**Unidad de Política Regulatoria del  
Instituto Federal de Telecomunicaciones**

**Asunto:** Se emiten comentarios dentro de la Consulta Pública relativa al Modelo de Costos de Red de Acceso Fija para determinar las tarifas de Desagregación y Compartición de Infraestructura de los servicios prestados por el Agente Económico Preponderante en el sector de las telecomunicaciones.

Figura 5: Estructura de red GPON simplificada [Fuente: elaboración propia]

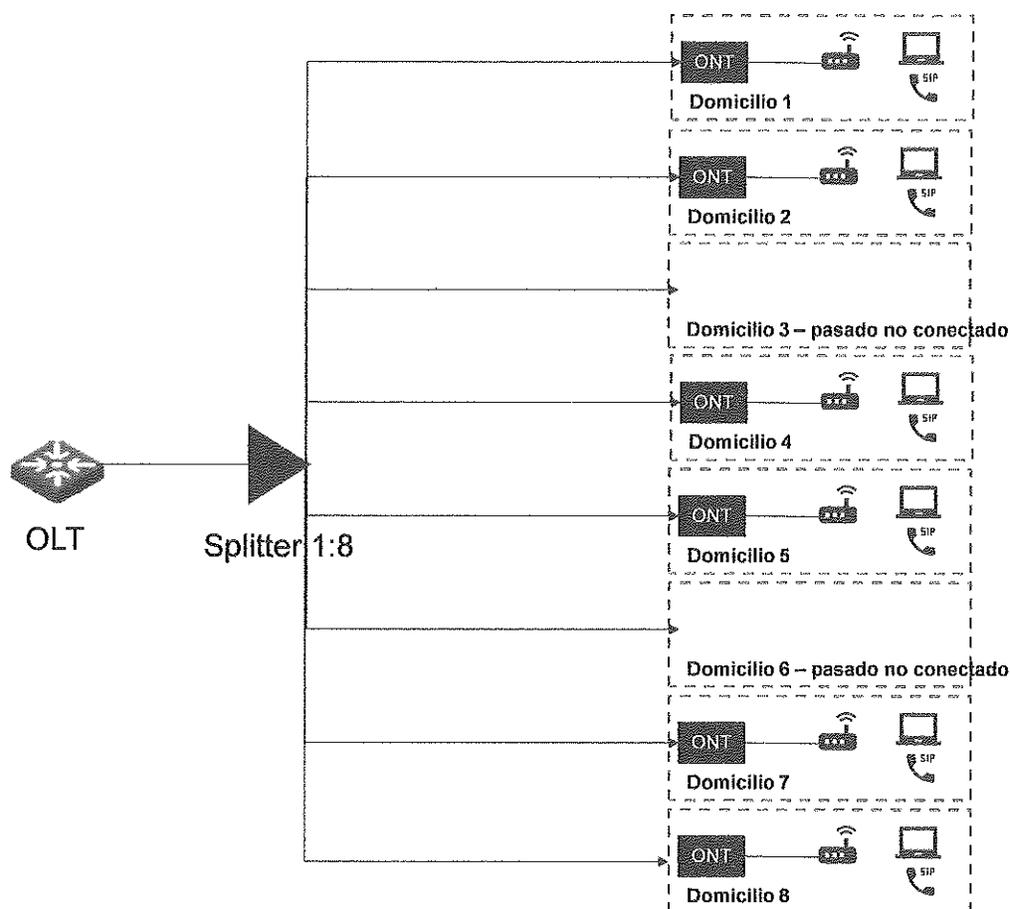
Otra alternativa, no necesariamente excluyente a la prestación del servicio de VULA, sería que el AEP estuviera desplegando varias fibras por hogar formando de manera efectiva varios árboles en paralelo por zona cubierta con FTTH. Para evitar confusiones, se

entiende por árbol la parte de la red entre la central cabecera del AEP, aquella donde se encuentra instalado el OLT (*Optical Line Termination – Terminación de la Línea Óptica*) y el hogar pasado por la red fibra, ya que entre estos dos puntos terminales, el cable de fibra de salida de la central se habrá dividido en Nx8 en cada nivel de división o splitter, siendo N un número entero, típicamente entre 1 y 8. La estructura de red así formada asemeja a la de un árbol. Una estructura de red GPON simplificada se puede encontrar en la siguiente figura.

En caso de que el AEP estuviera desplegando varias fibras en paralelo, como parece asumirse en el modelo de costos de desagregación de la red local, esto significaría que, **en cumplimiento de las Medidas de Preponderancia de desagregación, el CS podría desagregar un árbol entero (o parte de un árbol si hubiera más de un nivel de división en la red GPON)**, tal y como hemos definido árbol en el párrafo anterior. Las tarifas para este servicio serían calculadas en el modelo de costos de desagregación de la red local en cumplimiento de las mismas Medidas de Preponderancia de desagregación.

El modelo parece estar asumiendo que el AEP está desplegando varias fibras en paralelo porque uno de los parámetros de entrada de dicho modelo es el número de fibras

desplegadas por hogar y tiene un valor de cuatro tal y como se puede comprobar en la hoja 'Input de red' celda F426<sup>10</sup>.

Si en caso contrario a lo que asume el modelo, el AEP estuviera desplegando una sola fibra por hogar utilizando la tecnología GPON y el IFT no estuviera considerando obligar al AEP a desplegar más de una<sup>11</sup> o a desplegar una red FTTH punto a punto (en vez de GPON), entonces la desagregación de un árbol de fibra, en cualquier nivel de la red, no sería una opción. Es en este caso cuando la prestación de **un servicio mayorista con calidad de servicio como el VULA, tanto sobre FTTC como sobre FTTH, con puntos de acceso en varios niveles de la red como la central, nodo regional o nodo nacional, es indispensable y necesario según las Medidas de Preponderancia para desagregar la red de fibra del AEP.** Dado que el servicio VULA no deja de ser un servicio de acceso indirecto al bucle del usuario (o a la última milla, como se prefiera), mis representadas opinan que la correspondiente tarifa debe ser establecida utilizando una metodología de costos evitados, tal y como se estableció en las Medidas de Preponderancia fijas. Sin embargo, dicho servicio VULA debería incluirse también en este modelo para que le sea adjudicada su parte correspondiente de los costos de la red de acceso o al menos que no todos los costos de la red de acceso de cobre tal y como está modelada se asignen a los servicios basados en cobre. Señalados a detalle sobre el modelo de NGA en las secciones 1.4 y 1.5.

Figura .9: Topología de la Red de Fibra Óptica a la Casa [Fuente: Telmex<sup>16</sup>, 2015]

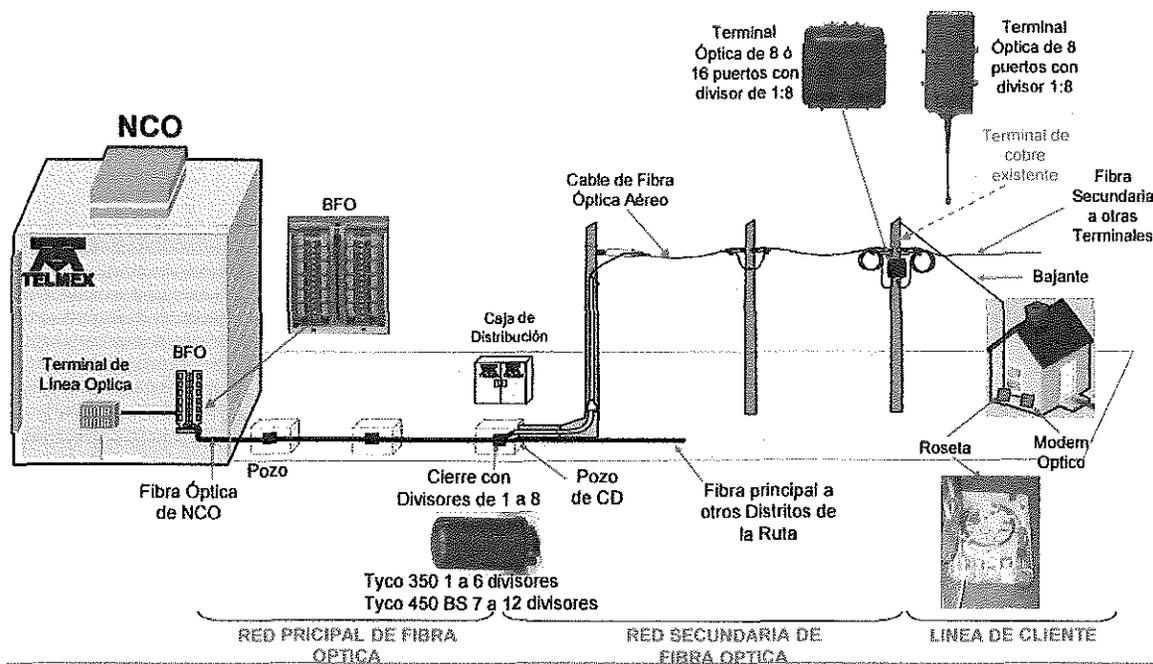
- el 13% de la longitud de la red primaria es aérea
  - cualitativamente **este parámetro es bajo, basado en las observaciones en México, debería ser revisado al alza.**
- el 91% de la red secundaria es aérea
  - cualitativamente, el despliegue aéreo es bastante alto y por lo tanto concordamos con esta cifra.
  - en el modelo, el cableado aéreo es propuesto como la solución eficiente, por lo tanto esta solución debe verse reflejada en cualquier otro modelo que determine precios mayoristas que requieran de un despliegue de red similar.
  - además, los planes de despliegue de FTTH del AEP demuestran una preferencia por el cableado aéreo y por lo tanto se refuerza la conclusión de que este porcentaje es apropiado. Se muestra en la siguiente figura un diagrama de despliegue de red FTTH del propio Telmex, el cual resulta esclarecedor al respecto

- El 50% del cableado final ('final drop') es aéreo.
  - No entendemos por qué este valor es tan bajo, dado el anterior supuesto de un 91% de red secundaria aérea y el principio de despliegue costo eficiente. Adicionalmente, la práctica de ingeniería mexicana confirma que **la absoluta mayoría de los lead-ins de las redes en México son aéreas.**
  - por lo tanto sugerimos este valor sea revisado a un nivel del 2% de acometidas enterradas, es decir del 98% aéreas. Según hemos podido constatar en el caso de transporte de cable de cobre en ductos, en su gran mayoría entran en los hogares por vía aérea.

Figura 11: Nuestro entendimiento del final drop [Fuente: elaboración propia]

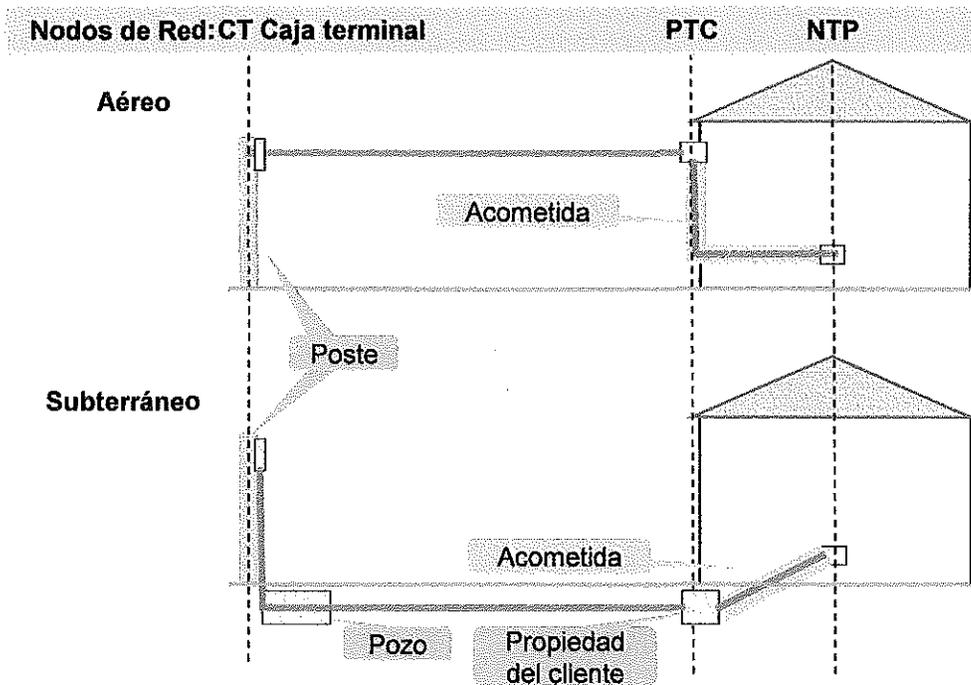
Como ya se comentó, **no entendemos como tan solo un 50% de las acometidas son de tipo aéreo.** En cualquier caso, hacemos los siguientes comentarios sobre la arquitectura de las acometidas:
